## Observations de l'Association VIVRE LES HAUTS DE SAINT REMY sur la révision du Plan Local de l'Urbanisme de Saint Rémy Lès Chevreuse

### Pièce 3 : Les Orientations d'Aménagement et de Programmation

2.1 OAP Domaine de Chevincourt : 90 logements env.

Figure 9 : Carte Zones Humides ; Source : SAGE Orge-Yvette

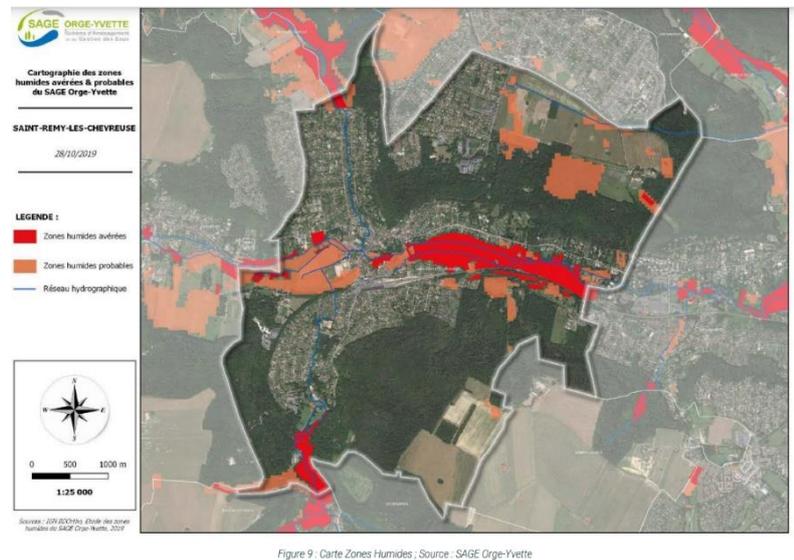
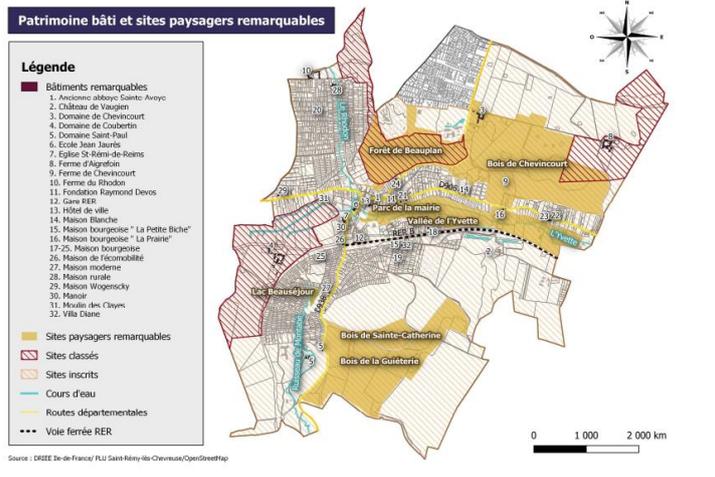
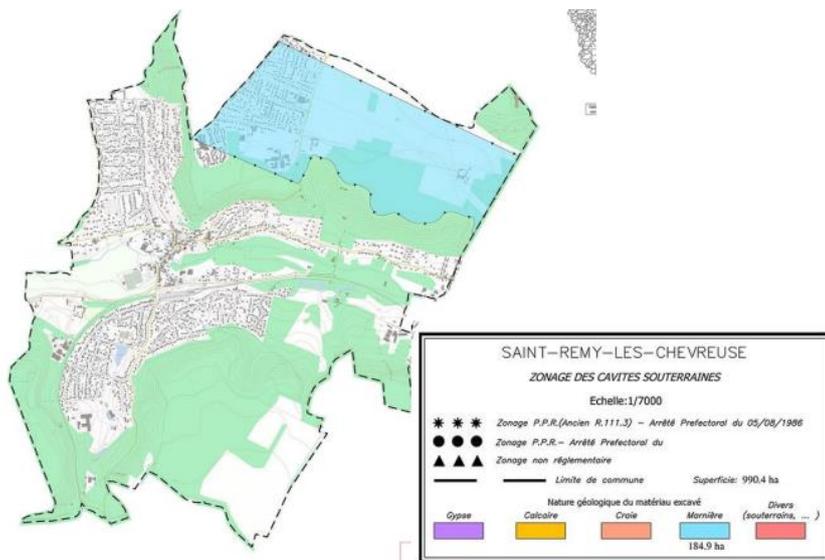
- Fait partie des 4 sites Classés « Site inscrit paysagé remarquables d'intérêt écologique (Pièce 1.3 page 13)
- Non conforme à la Charte du P.N.R. qui préconise 20 logements à l'hectare sur ce type de secteur
- Non conforme au Plan de Parc – secteur sensible, non considéré comme un secteur résidentiel de construction.
- Empiète sur la trame verte paysagère existante
- Destruction d'un massif boisé avec alignement d'arbres non recensés dont certains remarquables par 2000 m<sup>2</sup> d'espace vert.
- Terrain de Chasse contigu (bois privé – risques de balle perdue)
- Présence de carrières dont carte ci-dessous (modif. N° 9 du PLU du 9.7.2020)
- Existence de rigoles et bassins reliés aux trop pleins du quartier de Beauplan
- Présence d'une zone humide (carte ci-dessous)

**Incohérence** avec les dispositions règlementaires des zones humides :

- Une étude approfondie sur les zones humides afin d'éviter les impacts potentiels.
- La diminution du nombre de logements trop important par rapport au classement du site afin d'éviter sa dénaturation : Limiter la création de logements uniquement à la réhabilitation des bâtiments anciens existants.
